## **Informe Consolidado de Solicitud de Aclaraciones, Rectificaciones y/o Ampliaciones a la Declaración de Impacto Ambiental del Proyecto "Ampliación y Mejoramiento Aeropuerto Viña del Mar"**

Nombre del Titular : Ministerio de Obras Públicas.  
Nombre del representante Legal : Boris Yamil Olguín Morales  
Dirección del Titular : Morandé 59, Piso 3, Santiago, Chile

El presente Informe Consolidado de Solicitud de Aclaraciones, Rectificaciones o Ampliaciones a la Declaración de Impacto Ambiental del proyecto "Ampliación y Mejoramiento Aeropuerto Viña del Mar", contiene las observaciones generadas en virtud de la revisión de la DIA.

Figura 3: Acceso Base Aeronaval – lamina 31 – Reposición Ruta 64 (ex 60 CH) - Dirección de Vialidad Regional.

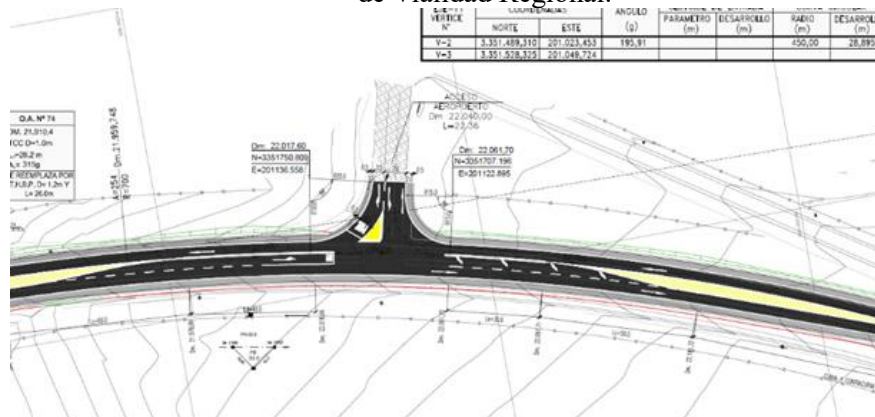
15. En relación con la DIA, Capítulo 1, “Camino de acceso a los sitios en los que se desarrollará el proyecto”, se solicita aclarar gráficamente el acceso y salidas desde y hacia la comuna de Concón al área del Proyecto. Lo anterior, debido a que no se encuentra disponible en planimetría de la DIA las soluciones de acceso proyectadas, ni compatibilidad con las obras proyectadas en la Reposición Ruta 64 (ex Ruta 60 Ch) realizada por la Dirección Regional de Vialidad MOP.

Figura 5: Comparación áreas de corta.

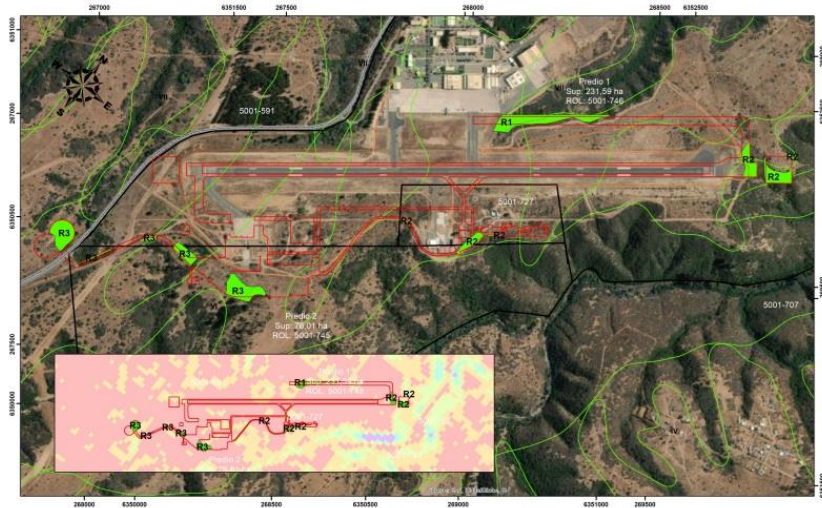
65. En relación con el permiso que se establece en el **artículo 148 del Reglamento del SEIA** (PAS 148), permiso para corta de bosque nativo, cuyos antecedentes técnicos y formales se encuentran en la DIA, Anexo 15 y considerando las observaciones levantadas en el presente ICSARA, en relación al literal a) del permiso “Antecedentes del o los predios objeto de intervención”, se indica al Titular que no existe claridad de las áreas efectivas a intervenir por el proyecto y que, en particular, respecto del bosque nativo a intervenir, analizados los antecedentes del Anexo 9.1, Anexo 15.2 y Anexo 15.3, se detectaron serias inconsistencias en cuanto a las áreas de corta correspondientes al PAS 148. En particular, la cartografía en formato PDF del Anexo 15.2 y la capa “Rodales de corta.aeródromo viña del mar”, de la carpeta “Shape”, del mismo anexo, no coinciden en forma, ubicación y superficie.

Para mejor ilustrar las diferencias señaladas, a continuación, se muestra la cartografía del Anexo 15.2 y los polígonos de la capa *shape* del mismo anexo.

Se indica al titular que, sin claridad al respecto, no es posible verificar la idoneidad de la caracterización del sitio, o las medidas de protección y las condiciones de la reforestación propuestas.

Figura 6: Área de influencia de flora y vegetación y obras del Proyecto.

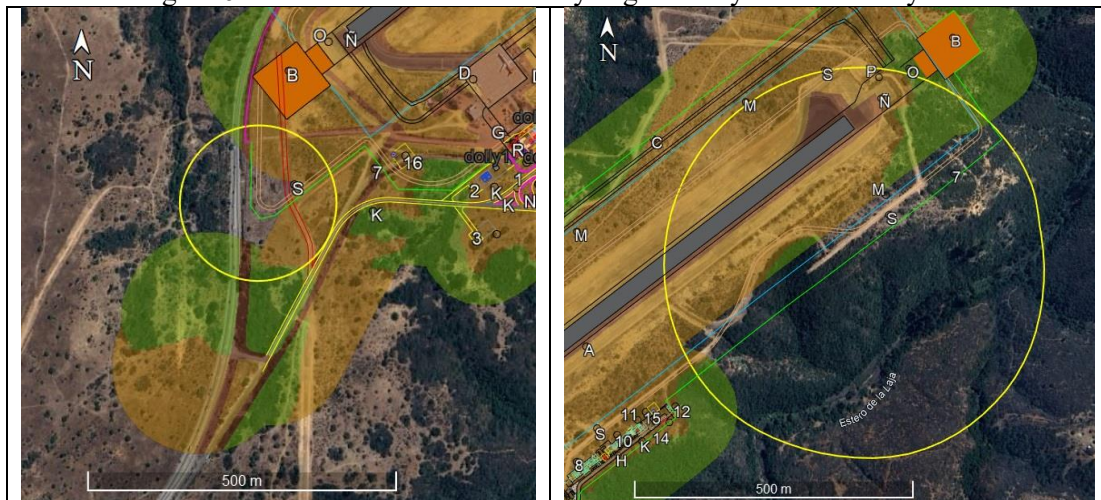
- b) Se solicita que, una vez aclaradas las superficies efectivas a intervenir por el proyecto, se revise el Área de Influencia, de manera que se asegure que no hay obras o acciones del proyecto en sectores que no hayan sido incluidas en esta. Lo anterior, ya que, de la comparación de la Figura 2.8 y los contenidos del Anexo 9.1, con las obras del proyecto contenidas en el Anexo 2.2, se observan obras y acciones fuera del área de influencia para la componente, por lo tanto, no han sido incluidas en la caracterización. Para mayor claridad, se adjuntan a continuación imágenes de los sectores en los que se ha visualizado estas diferencias.

Figura 9: Área de influencia de ruido del Proyecto.

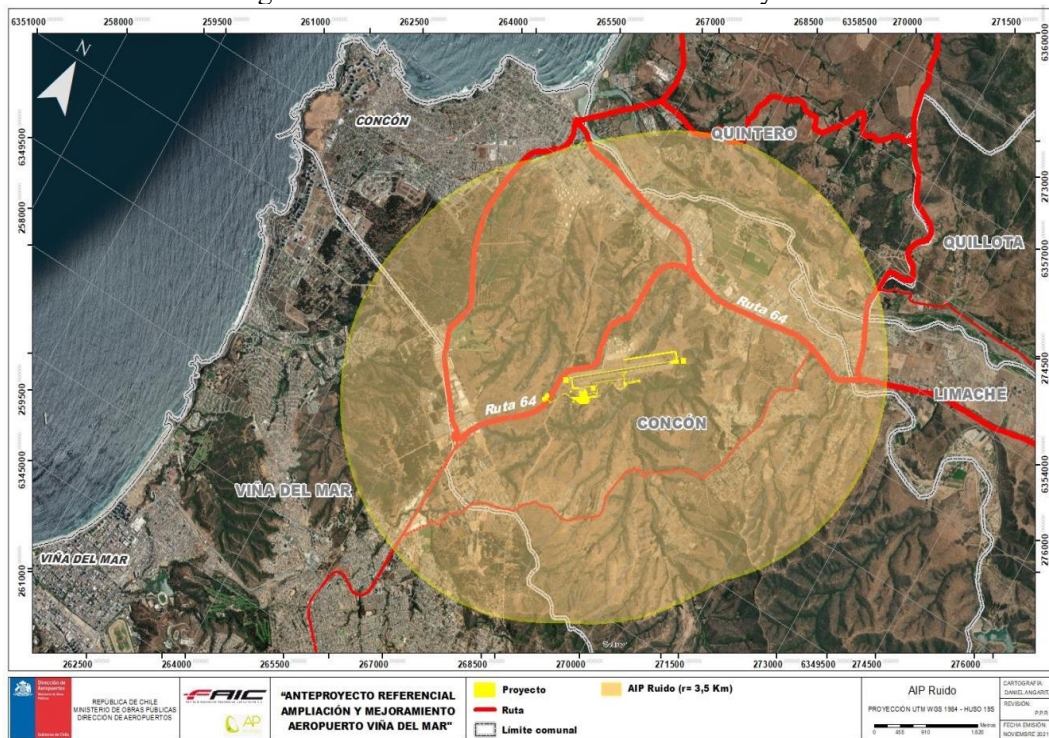
De acuerdo con lo anterior, se solicita aclarar si el humedal se encuentra en el área de influencia del Proyecto, en específico relacionado a las emisiones de ruido en sus fases de construcción y operación. Lo anterior, dado que visualizando el área de influencia definida en el Capítulo 2, Figura 2.3 “AIP Ruido” se podría inferir que alcanzaría esta área protegida.

Figura 12: Instrumentos de Planificación Territorial en Área de Proyecto.

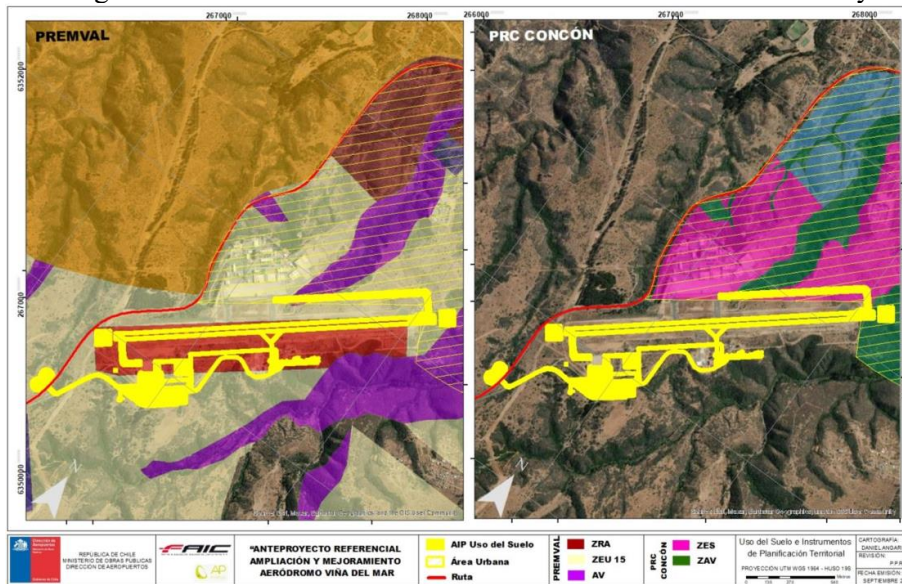
125. Con relación a la DIA, Capítulo 4, numeral 4.3.1, sobre el PRC de Concón, se solicita aclarar gráficamente la afirmación que indica que: “El área del aeropuerto donde se ubican las instalaciones que sirven de terminal, oficinas y algunos hangares de la base naval, se encuentra zonificada como Zona de Equipamiento y Seguridad por el Plan Regulador Comunal de Concón”. Debe considerar que al observar la Figura 5-1 del Capítulo 5 de la DIA “Instrumentos de Planificación Territorial en Área de Proyecto”, parte de las obras se ubican sobre el Área Verde (AV), lo cual no fue considerado en el análisis.

Figura 13: Enlace Torquemada – lamina 27 – Reposición Ruta 64 (ex 60 CH) - Dirección de Vialidad Regional.

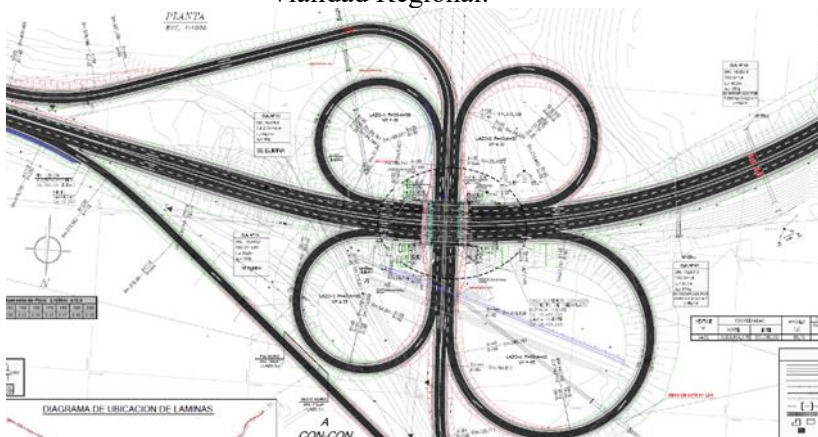
- c) Se estima que la cuota de estacionamientos para público insuficiente. De la planimetría disponible en la DIA es posible observar que no existe un análisis de la cuota de estacionamientos para el Terminal Aeroportuario. Se sugiere disponer de áreas de desplazamiento de entrada y salida y estacionamientos para buses de acercamiento al terminal.
- d) Se solicita coordinación y programación anticipada de ejecución obras de vialidad proyectadas por DRV MOP, especialmente el enlace Torquemada, para que el(los) beneficio(s) turísticos del proyecto ocurran en la comuna de Concón, ya que, con la situación actual, los egresos vehiculares del aeródromo fluirán directamente por la ruta 64 hacia Viña del Mar y hacia el interior de la región.
